Für eine 3. Beteiligung zum RPD vorgesehene Änderungen

***Hier: Änderungen der graphischen Darstellung in der Beikarte 5A
im Vergleich zur Fassung gemäß Regionalratsbeschluss vom
23.06.2016***

Ä3BT-Beikarte-5A-KÜ-Düsseldorf-Ratingen Nr.01

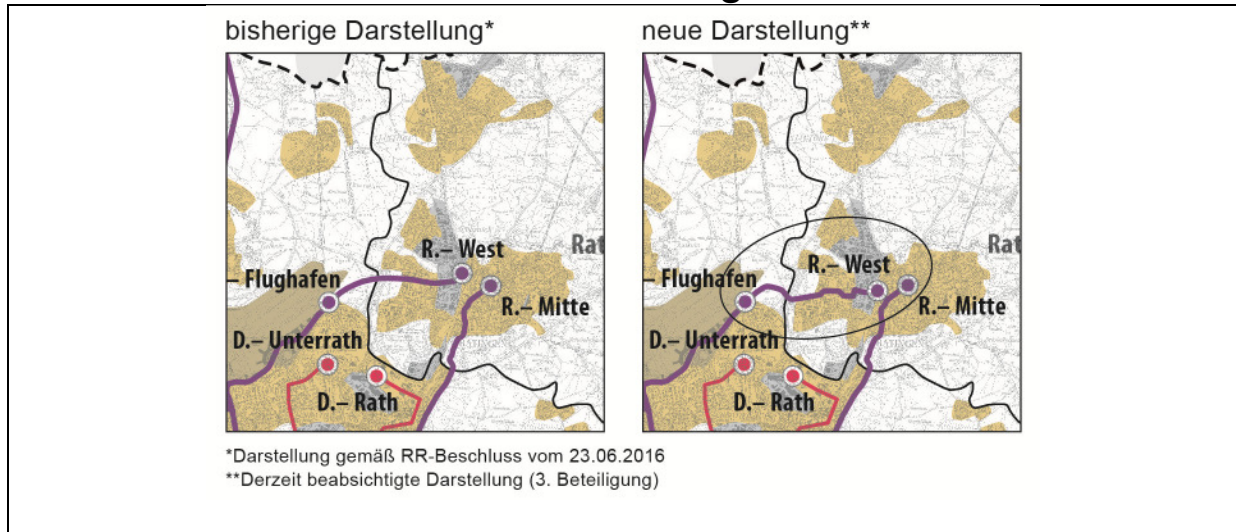
Die Darstellung der Trassen des regionalbedeutsamen ÖPNV in der Beikarte 5A ist identisch mit der des RPD-Entwurfs. In der Beikarte 5A war bisher zwischen Düsseldorf-Flughafen und Ratingen-West irrtümlicherweise noch eine grobe Trassenführung eines frühen Entwurfsstadiums dargestellt. Die Abbildung der Beikarte wird hiermit an die Darstellung des RPD-Entwurfs angeglichen.

Ä3BT-Beikarte-5A Düsseldorf Nr.01

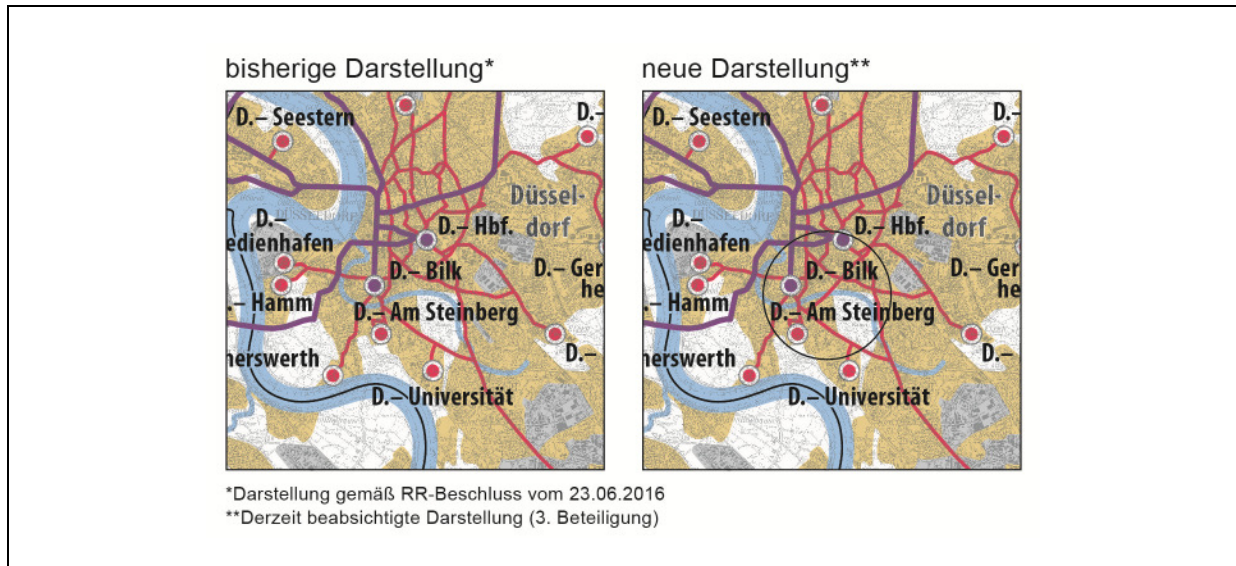
Die Beikarte 5A wird um Abbildung der Schienenverbindung zwischen der Haltestelle Kopernikusstraße (Himmelgeisterstraße) und dem S-Bahnhof Volksgarten ergänzt. Hiermit wird eine Lücke in der Darstellung der tangentialen Verbindung ab Am Steinberg über den Lastring bis zu den S-Bahnhaltepunkten Volksgarten, Flinngern und Zoo geschlossen.
